VILLES MARCHABLES

Parcours pédestre 28 septembre 2024

De la Résidence de La Forêt à la Gare Montgeron Crosne

Rue de Mainville : abribus Jean Moulin

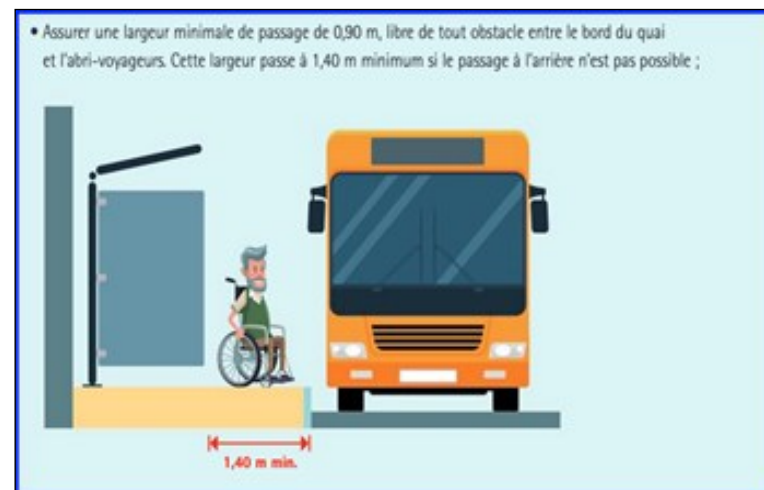
- Abribus empiétant sur le cheminement 1,21 m ne permettant pas de préserver les 1,40 m de largeur minimum réglementaire
- Rappel réglementaire : La loi n° 2005-102 du 11 février 2005 impose la mise en accessibilité des arrêts des transports publics selon les prescriptions techniques des décrets du 21 décembre 2006 et l'arrêté d'application du 15 janvier 2007 modifié.

- Choisir des modèles d'abribus de type casquette, permettant de conserver les 1,40 m réglementaires pour le cheminement
- Modifier l'implantation de l'abri en le reculant contre la clôture du gymnase Picot.

Rue de Mainville : passage piéton à côté de l'arrêt bus Croix Saint Marc

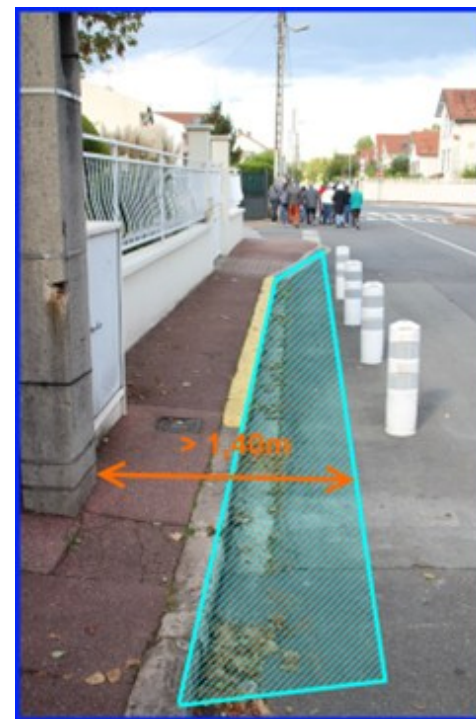
- Du côté stade présence de deux potelets qui aggravent l'étroitesse du trottoir 1,10m avec une forte pente du trottoir vers la chaussée, impraticable pour une PMR.

- Au milieu du trottoir côté résidence un panneau indicateur d'un dos d'âne sans dos d'âne (!)
- Le trottoir qui a pourtant la largeur minium réglementaire (1,40m) ne permet pas aux piétons de se croiser impraticables pour les fauteuils roulants, pour les piétons avec poussette ou valise ou caddie de course, pour les PMR.

- **Retirer les potelets des 2 côtés du passage piéton**
- **Élargir le trottoir côté stade**
- **Supprimer le poteau de signalisation inutile et dangereux**

Rue de Mainville : angle rue du Docteur Besson

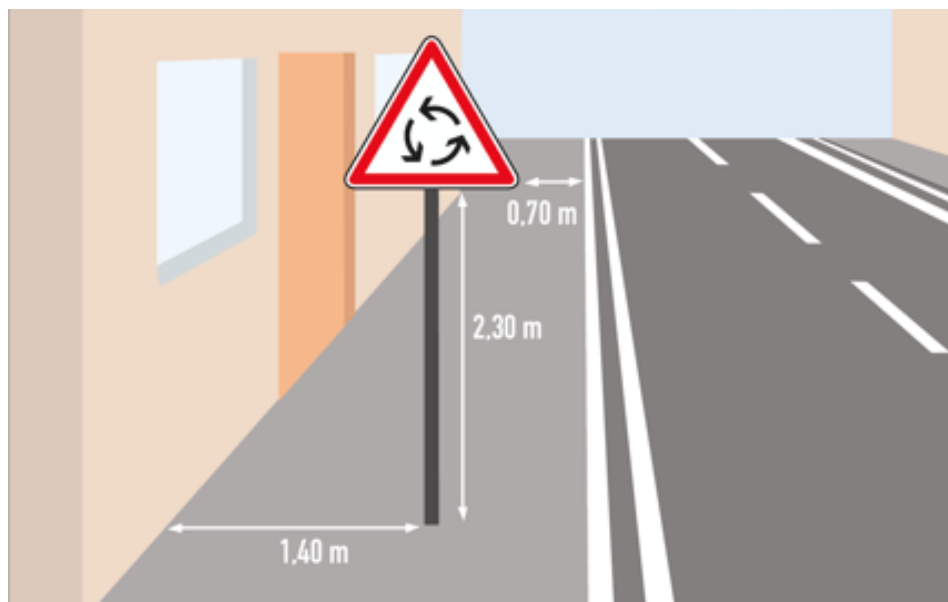
➤ Panneau indicateur au milieu du trottoir et panneau publicitaire sur le trottoir qui gênent la circulation piétons

En ville, le panneau doit être placé à 0,70 mètre de la chaussée, tout en laissant 1,40 mètre de passage pour les piétons. Il doit également respecter une hauteur de 2,30 mètres sous panneau afin de ne pas être dissimulé par une voiture stationnée et de ne pas être accidentogène pour les piétons .

- Déplacer le panneau pour laisser un passage minimal de 1,40m et plus si possible
- Retirer le panneau publicitaire (déplacement vers un espace sans emprise sur un trottoir)

Rue de Mainville : de la rue du docteur Besson à l'avenue de Sénart

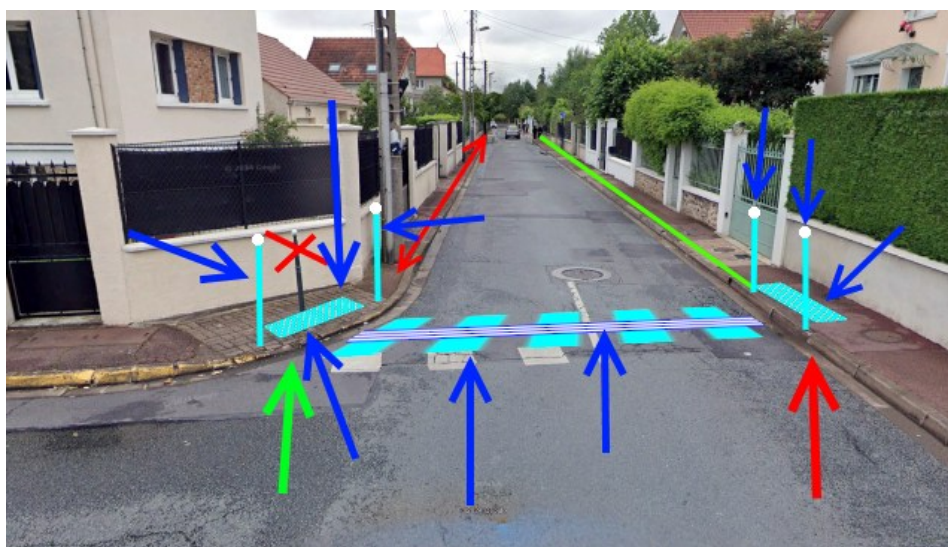
- Trottoirs très étroits encombrés largeur 0,24m à 1,12m
- Angle de la rue Pierre Thiebaut passage piéton non conforme : aucun abaissement de trottoir pour le passage piéton.
- Circulation à double sens voitures, sens unique pour les bus

- Mettre aux normes de largeur des trottoirs dégagés de tout obstacle.
- Un plateau surélevé pour cette traversée serait plus pratique pour les PMR.
- Etudier une circulation à sens unique pour les voitures dans le même sens que celui emprunté par les bus permettrait l'élargissement des trottoirs

Place de la Croix au Coq

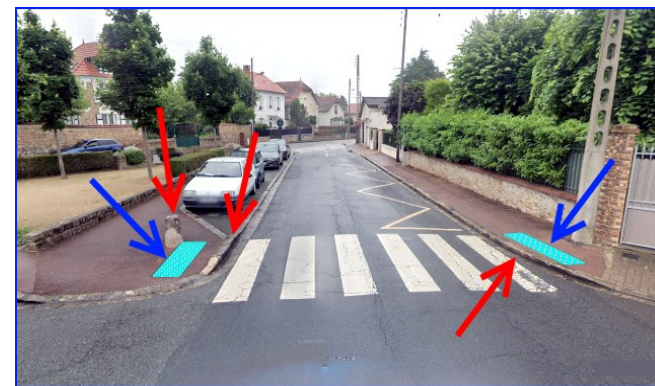
- Divers obstacles sur les trottoirs :
 - Côté place potelets décoratifs avec chaînes et borne en béton
 - Sur le trottoir en face lampadaire sur le trottoir :
 - Bornes inutiles et dangereuses
 - Absence de bande d'Eveil à la Vigilance de chaque côté de la voie
 - Ressauts supérieurs aux 2 cms
 - La place de stationnement située à proximité immédiate du passage piétons gêne la visibilité des piétons face à la circulation des véhicules

- **Supprimer les bornes, et les potelets, surélever les passages piétons**
- **Poser les bandes d'Eveil à la Vigilance de chaque côté des trottoirs**
- **Supprimer la 1^{ère} place de stationnement à proximité immédiate du passage piétons et y installer l'arrêt de bus**

Avenue de Sénart : angle avec la rue Raymond

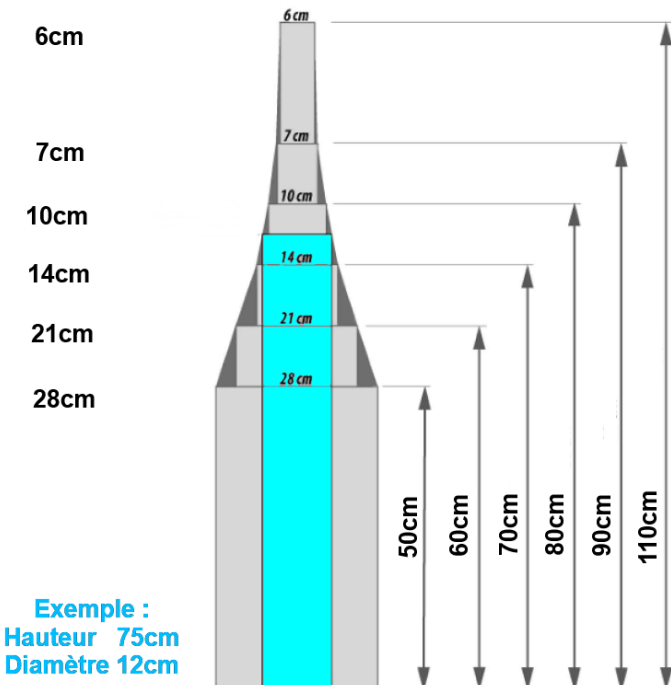
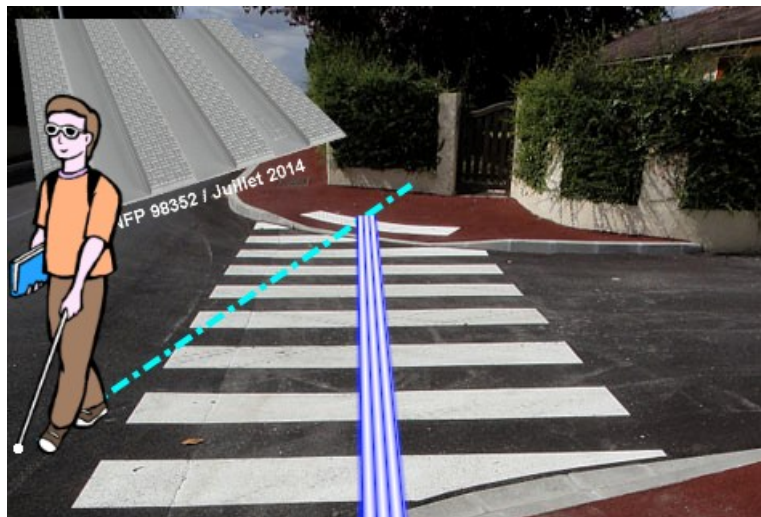
- Présence de bornes en béton à l'angle de la rue Raymond et l'avenue de Sénart (1,29m)

- Supprimer ces bornes en béton non conformes et dangereuses pour tous les utilisateurs piétons
- Positionner les passages piétons conformément à l'arrêté
